Mission régionale d'autorité environnementale
CENTRE - VAL DE LOIRE

Avis

**Création d'une centrale photovoltaïque au sol
sur la commune de La Guerche-sur-l'Aubois (18)
Permis de construire**

N°MRAe2023-4478

Synthèse des enjeux habitats, flore et zones humides (Source : évaluation environnementale, page 251)

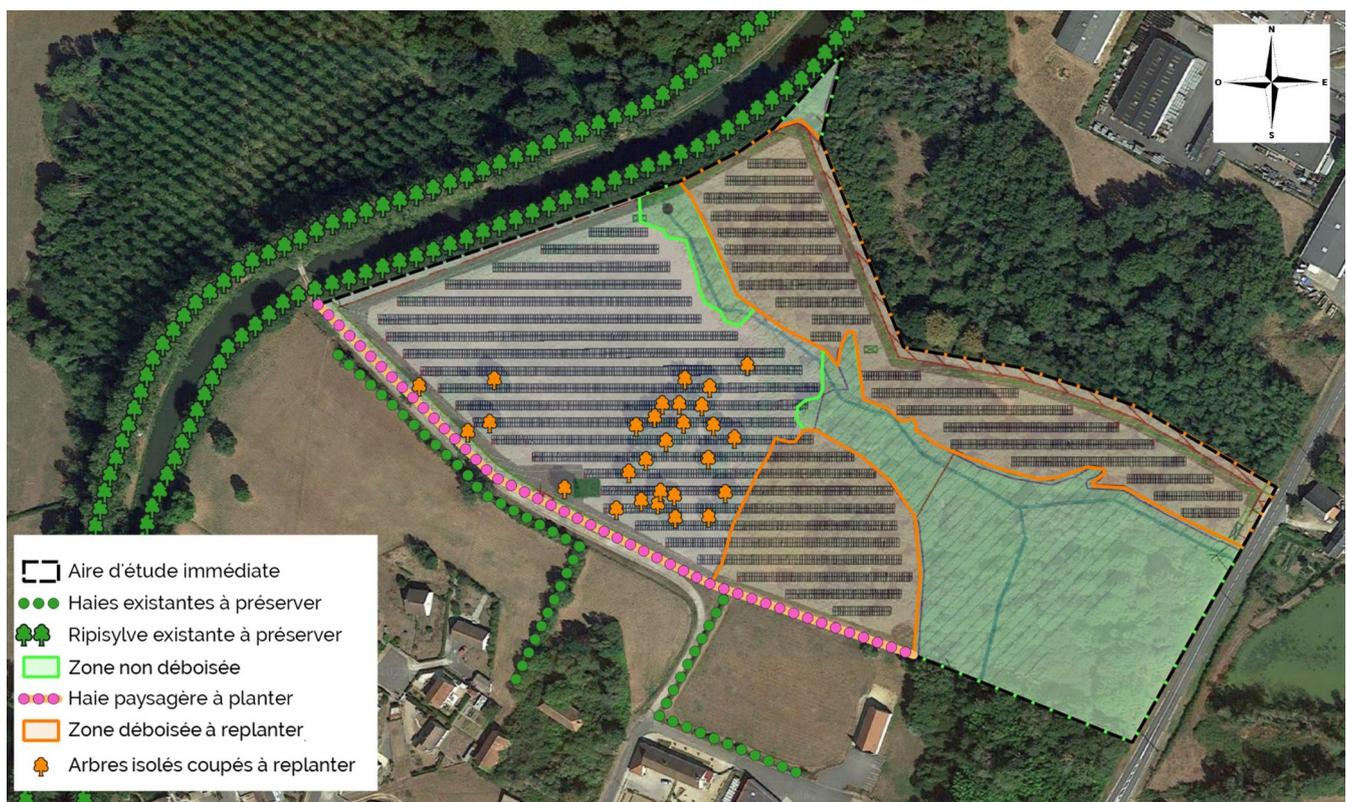
La caractérisation des zones humides a été menée selon les critères pédologiques et de végétation. La délimitation de la zone humide centrée sur la séparation du ruisseau en deux bras (partie sud-est de la zone d'étude) est cohérente. En revanche, les berges du ruisseau dans sa partie nord-est (commençant au droit de la prairie) ne sont qualifiées de zone humide que sur une petite portion, au titre de la végétation seulement. Aucun sondage pédologique n'a été effectué à proximité, ce qui conduit à minimiser la surface des zones humides.
